Detaljregulering av Skjeggestadåsen nord, plan ID 20200185 og endring av reguleringsplanene Skjeggestadåsen, felt B16, planID 20110014 og Skjeggestadåsen, felt B17, planID 20110012 - Sluttbehandling

Utvalg	Møtedato	Type	Saksnummer
Klima- og miljøutvalget	15.09.2025	PS	054/25
Utvalg for plan og bygg	19.09.2025	PS	110/25
Kommunestyret	01.10.2025	PS	114/25

Kommunedirektørens innstilling

8.2 Trafikksikkerhetstiltak

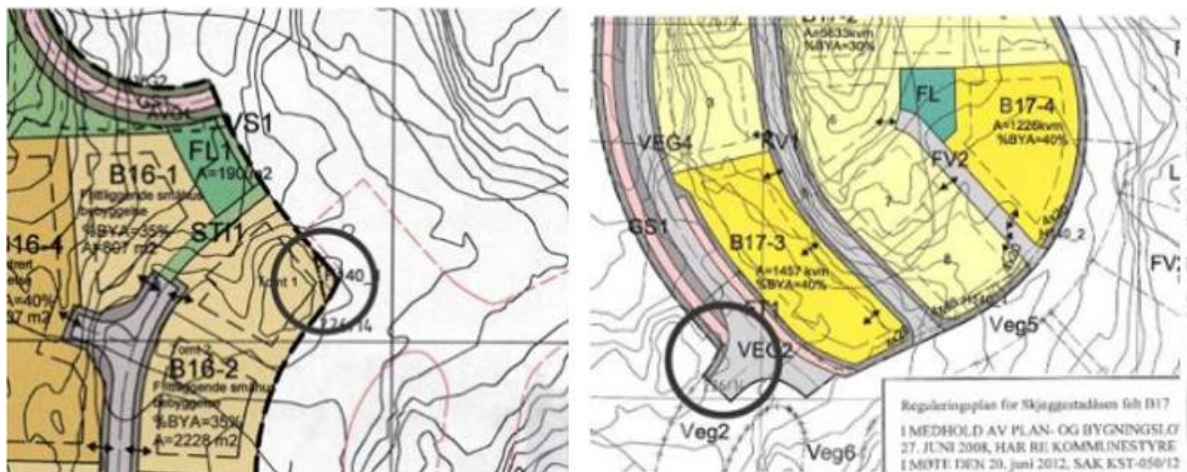
Skjeggstadåsen velforening har gitt uttalelse til planforslaget og bemerket at trafikksikkerheten i krysset Kong Magnus vei - Erling Skakkes ikke er tilfredsstillende. Dette samsvarer med KU - rapporten «Trafikk adkomst og mobilitet» som ble utarbeidet til planforslaget. Ved første gangs behandlingen ble det derfor også anbefalt at det fram mot sluttbehandling skulle vurderes om det var behov for trafikksikkerhetstiltak i dette krysset.

Som oppfølging av dette punktet har forslagsstiller i notatet «Vurdering av trafikksikkerhet for myke trafikanter» vurdert krysset nærmere. I notatet anbefales det flere tiltak for å bedre trafikksikkerheten, herunder:

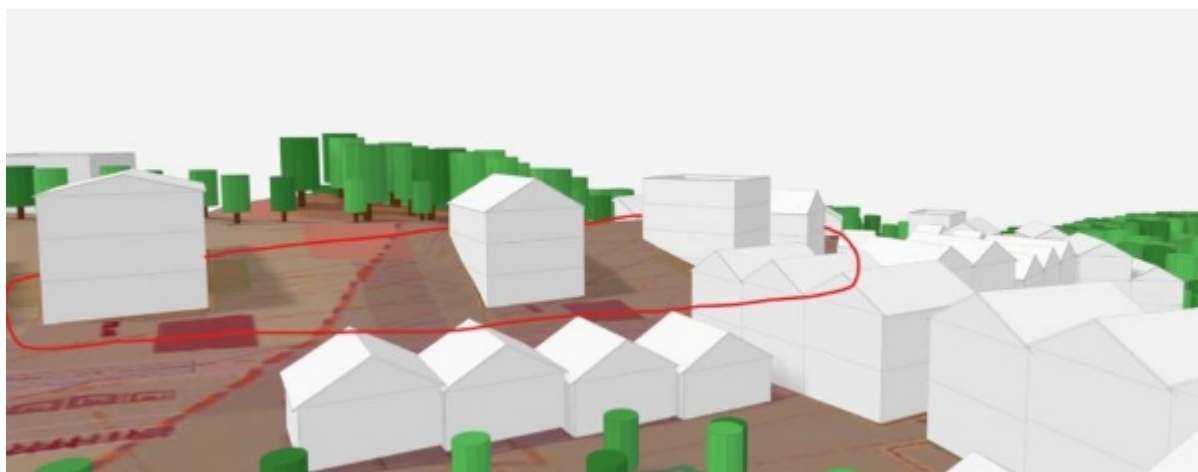
Ved førstegangsbehandling vedtok UPB at en skulle vurdere eventuelle ulemper ved å beholde fleksibilitet i byggehøyder og beregningsmetode for byggehøyder. Bakgrunnen for oppfølgingspunktene er det kupert terrenget og forslag til beregningsmetode som kunne føre til svært høye fasader. Som et svar på oppfølgingspunktet har forslagsstiller kommet med et forslag på nye bestemmelser for å sikre at fasadene ikke blir for høye. De har videre utarbeidet flere illustrasjoner som viser hvordan bebyggelsen blir i terrenget (terrengmodell).

Under vises høydebestemmelsene som lå ute på høring:

- § 4.2. Byggehøyder og utnyttelsesgrad (pbl. § 12-7 nr.1)
 - a. Maksimal tillatt mønehøyde er 9,0 m.
 - b. Maksimal gesimshøyde for 6-mannsboliger er 9,0 m. For annen bebyggelse tillates gesimshøyde inntil 8,0 m.
 - c. For ene- og tomannsboliger skal høyde måles på ferdig planert terrengs gjennomsnittsnivå rundt bygningen.

- *e. Gulvhøyder er angitt i Plan for bebyggelse O20-02C (10.10.2024). Justering på inntil $\pm 1,0$ m på fastsatte gulvhøyder tillates som del av terrengtilpasning.*
